SOPRINTENDENZA SPECIALE PER IL PIANO  
NAZIONALE  
DI RIPRESA E RESILIENZA

*Oggetto:* [ID: 7737] Procedura di Valutazione di Impatto Ambientale ai sensi dell'art.23 del D.Lgs 152/2006 relativa al progetto di un Impianto agrofotovoltaico e relative opere di connessione della Potenza di 20 MW in agro di Tolve (PZ).  
**Proponente: MILANO ENERGY S.R.L.S.**  
**Parere tecnico-istruttorio.**

Figura 1 - stralcio Elaborato A13.12a Carta dei vincoli Dlgs 42/2004

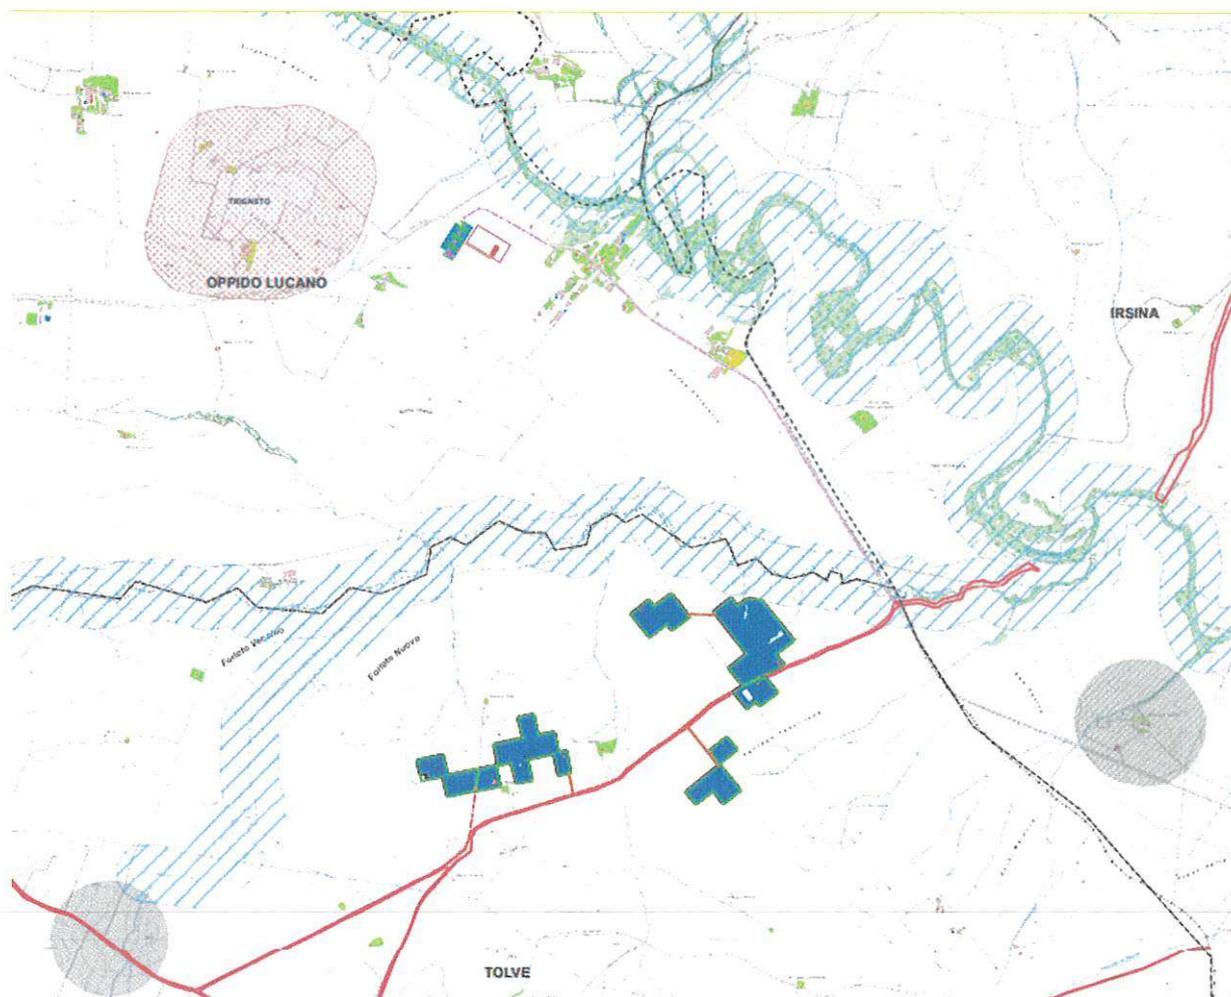
**CONSIDERATO**, inoltre che, il progetto interferisce anche con le fasce di rispetto previste dalla L.R. 54/2015, ovvero:

- buffer di 1 km dalle aree archeologiche;
- buffer da 301 m a 1 km dai beni monumentali esterni ai centri urbani;
- buffer di 3 km dai centri urbani;

- buffer di 5 km dai centri storici intesi come zona A ai sensi del D.M. 1444/68 prevista nello strumento urbanistico comunale vigente;
- buffer di 300 m dai tratturi – *interferenza diretta*;
- buffer di 150-500 m da fiumi, torrenti, corsi d'acqua (Beni di cui all'art. 142 c. 1 lett. c del D.Lgs. 42/2004) - *interferenza diretta*;

Figura 2 - stralcio Elaborato A13.13a Carta delle Aree LR54\_2015

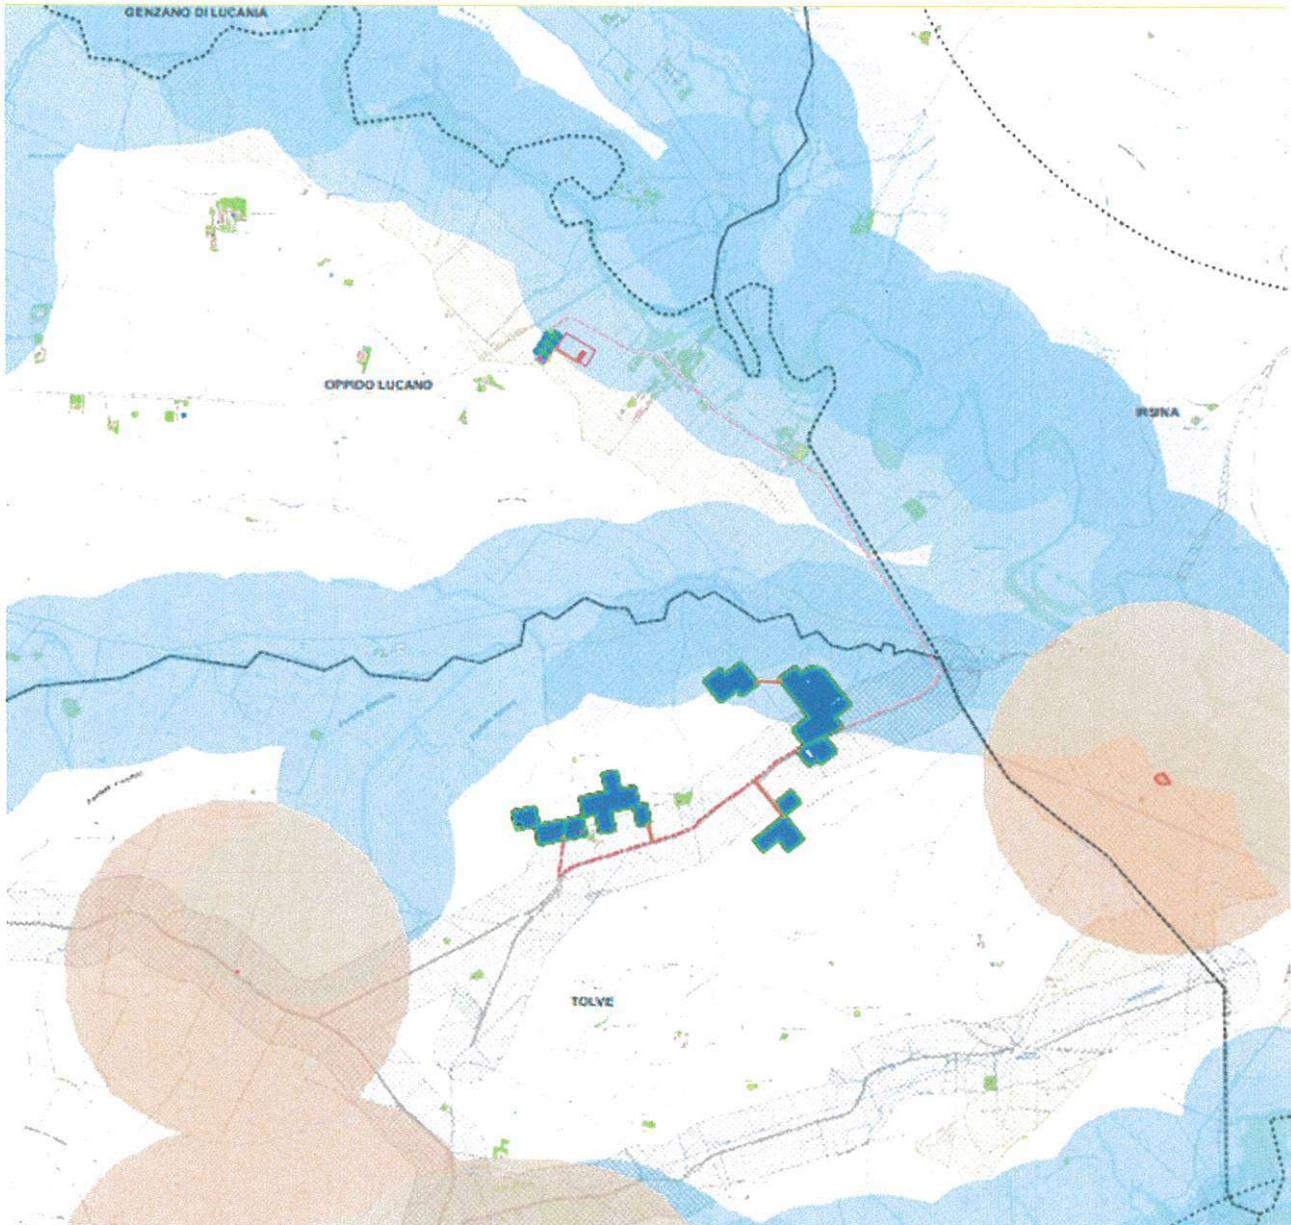
**VALUTATO** che parte dell’impianto ricade all’interno di aree considerate non idonee per l’installazione di FER ai sensi della L.R. n 54 del 30/12/2015 e che parte dell’impianto è esterno alle aree considerate idonee all’installazione di FER ai sensi dell’art. 20 del D.Lgs. n. 199 dell’08/11/2021, in quanto ricadente nella fascia di rispetto di area tutelata ai sensi dell’art. 136 del Dlgs 42/04 (1 Km per gli impianti fotovoltaici);

Figura 3 – Mappa degli impatti cumulativi

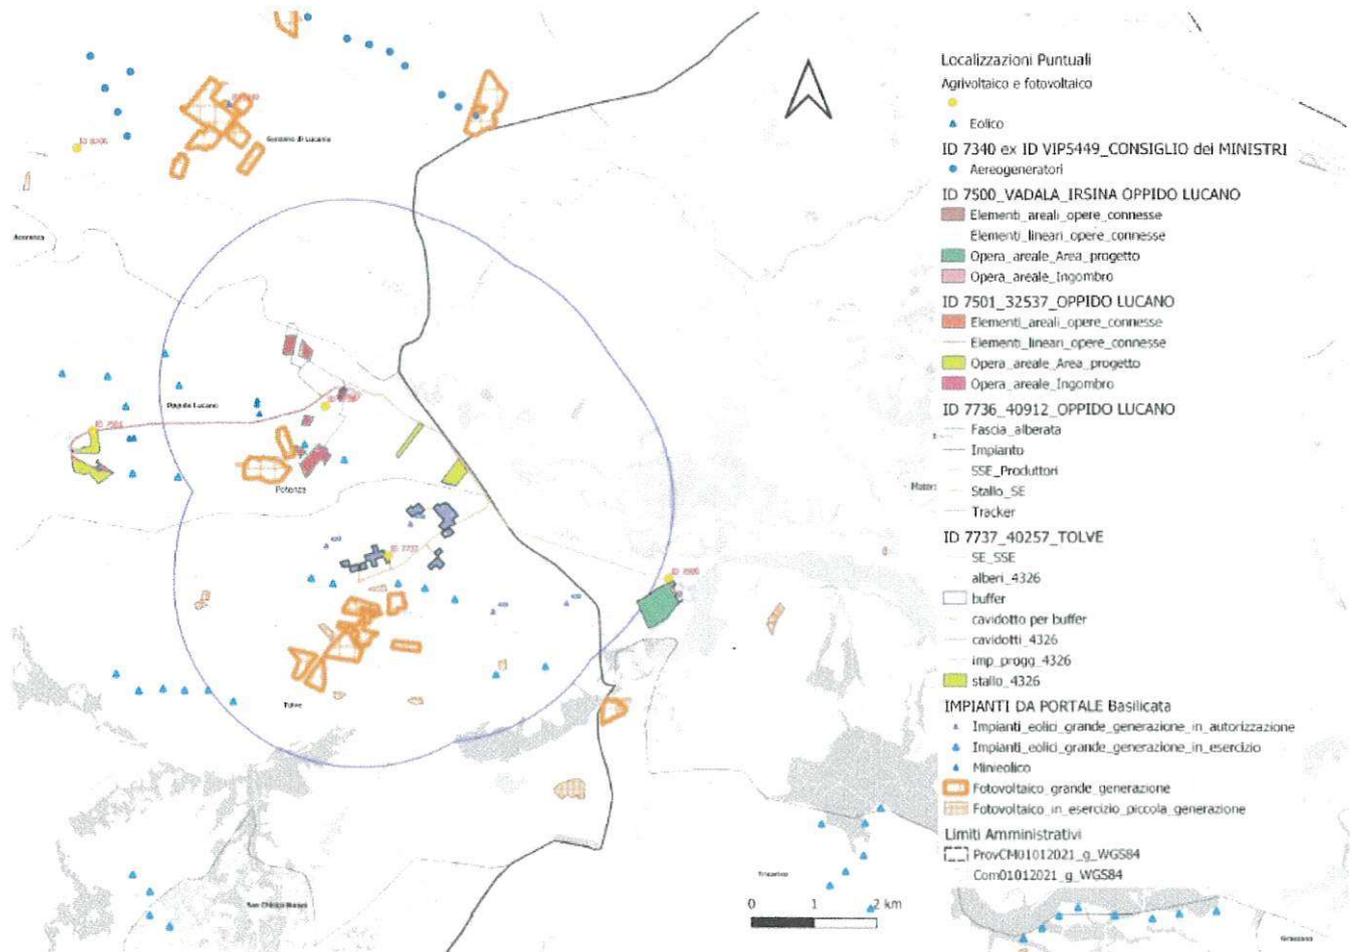
**VALUTATO** che, come si evince dalla mappa degli impatti cumulativi sopra riportata, il contesto di riferimento è ampiamente compromesso dalla presenza di impianti FER esistenti ed in corso di autorizzazione e che, di conseguenza, la realizzazione di un parco fotovoltaico di ben 24,5 ha costituirebbe un ulteriore elemento detrattore del paesaggio;
